Tilbakemeldinger fra gruppe E NRH etter Medvirkningsmøte 02 21.09.23

ARH/0000 - Byggherre Felles

Møte 02 pulje 1 - E Føde og barsel, føde observasjonssenger, fødemottak - NRH

Flyt for melkeforsyninger og utstyr som benyttes

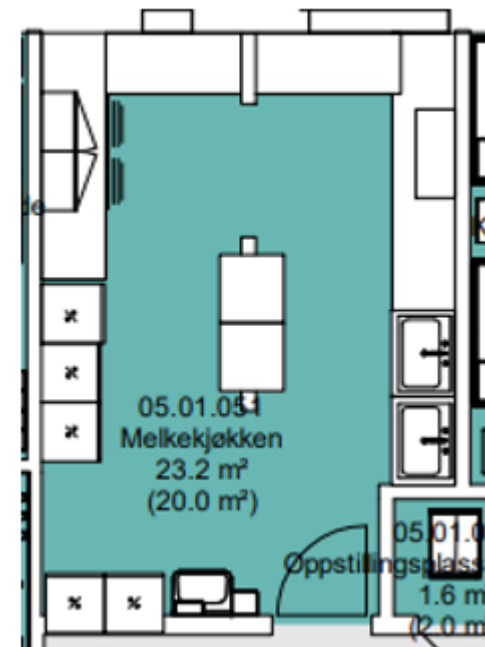
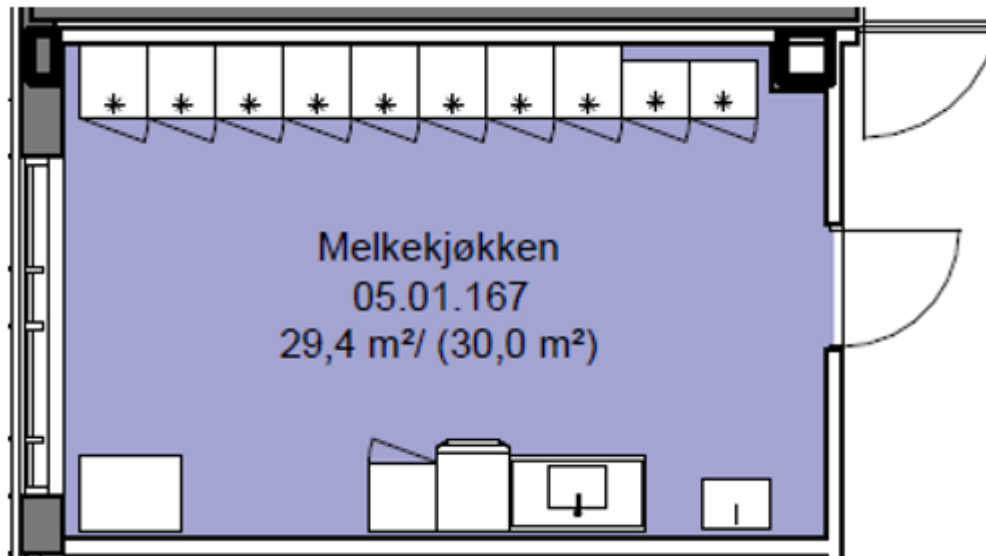
Vårt behov er:

Eget areal /rom avsatt til melkehåndtering

- Ala rom 05.01.167 NIN NRH eller rom 05.01.051 NIN NSA

- Norges største barselavdeling!
- Alle fødsler < uke 32 = økt andel av mødre med behov for pumpeutstyr
- Morsmelk er biologisk materiale som stiller krav til smittevern
- Mye utstyr!
 - Hver kvinne bruker 8 (enkeltpumping) eller 16 flasker (dobbeltpumping) pr døgn

- Vask på utsiden av rom for skylling av *skittent utstyr*
- Gjennomstikkskap fra gang der foreldre kan avsette skittent utstyr
- Ren sone med:
 - Oppstillingsplass for pumpemaskiner
 - Skap for oppbevaring av:
 - *Rent pumpeutstyr, flasker med mer*
 - Ferdiglagde bokser med morsmelktillegg (som for eksempel Nan, PreNan osv) – kan stå i romtemperatur når uåpnet
 - Kjøleskap til oppbevaring av åpne morsmelkerstatninger
 - Mulighet for koking av vann for tilberedning av morsmelkerstatning etc
- Uren sone med:
 - 2 flaskemaskiner for koking og sterilisering av flasker og pumpeutstyr
 - Utslagsvask

Aksjonspunkt 125357 Mottak og ekspedisjon 06.01.001

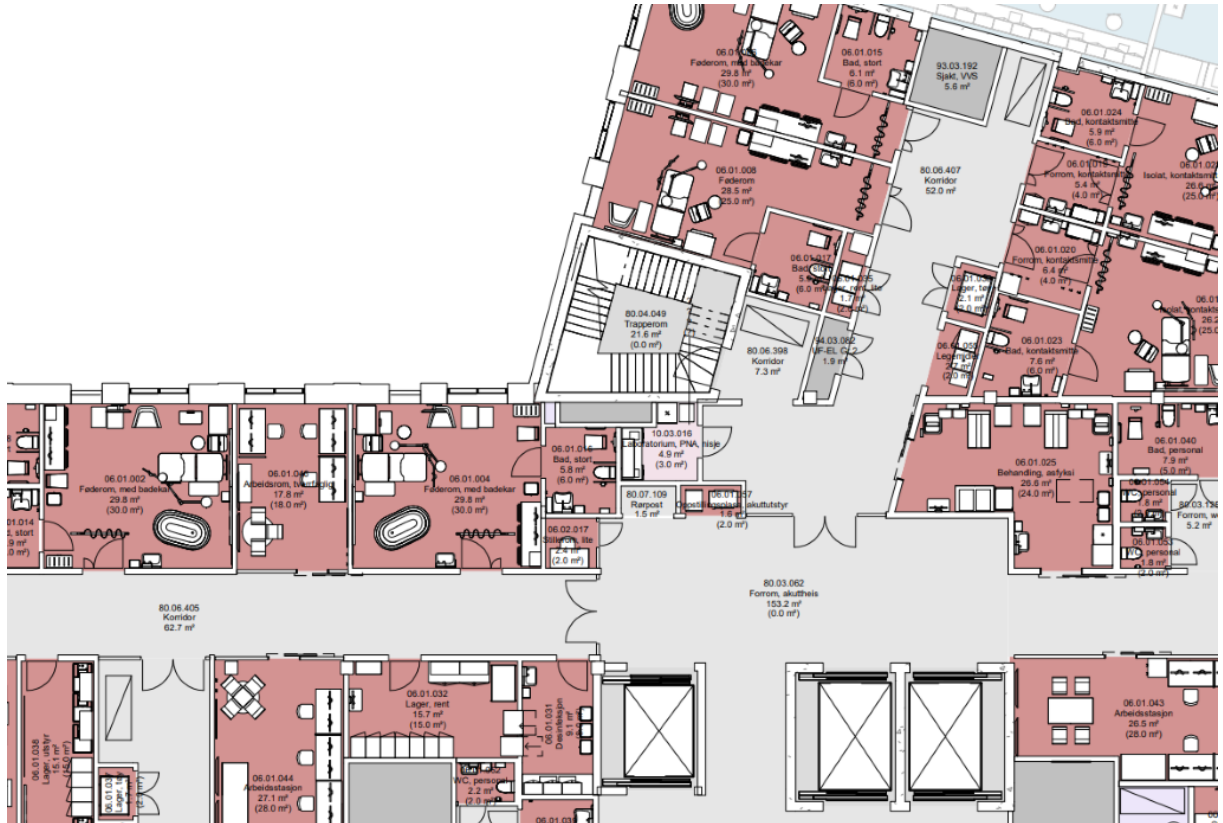
Det er behov for å skjerme av arbeidsstasjoner til telefoni på arbeidsrom 06.01.068. Dette for å ivareta pasientsikkerhet og taushetsplikt. Kan man benytte noe av pauserommet til dette? Vi ser at dette går på bekostning av et større pauserom.

Etter flere runder internt med sentrale medlemmer av gruppen som har erfaring fra Føde-Gyn-mottaket Ullevål og fra Føden RH har vi kommet fram til dette forslaget:

- Lage to telefoni stasjoner (ett rom) der pauserommet er tegnet i dag med vegg og glassdør ut til resten av arbeidsrommet. Må være god lydisolasjon!
- Pauserom og resten av arbeidsrommet blir ett rom med 2 arbeidsstasjoner, tekjøkken, sofa og et lite bord. Kan te-kjøkkenet være der det er tegnet opp slik at det blir som en slags nisje inn i arbeidsrommet?
- Mulighet for å stenge av mellom ekspedisjon og arbeidsrom med skyvedør/glassdør
- Milou-overvåking på store skjermer i arbeidsrommet og ekspedisjon for å følge med på CTG fra ulike undersøkelsesrom
- Størst mulig korridorbredde for å sikre rask transport av bære ut fra undersøkelsesrommet slik det fremkommer på tegning fra møteserie 02.
- Det kan være mulig å speilvende tegningen slik det lå i møte 1 hvis det lettere ivaretar de innspill vi har kommet med
